figuur 2 fragment rekensituatie met waarneempunten

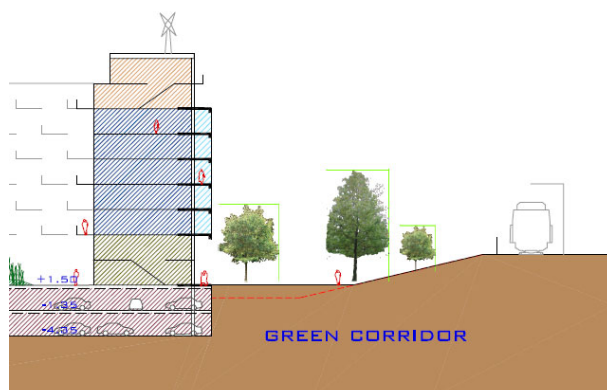
In het onderstaande tabel I is voor het bouwblok aan de Wibautstraat het effect van een 20 m scherm en een 27 m hoog scherm tussen de bouwdelen weergegeven. Een fragment met de rekensituatie is opgenomen in figuur 2.

Uit bovenstaande tabel blijkt duidelijk dat het akoestische klimaat in het binnengebied tussen de bouwblokken aanzienlijk beter wordt door het plaatsen van de schermen. Alleen met een scherm van 27 m hoog zal er voor alle verdiepingen in het binnengebied sprake zijn van een geluidsluwe gevel.
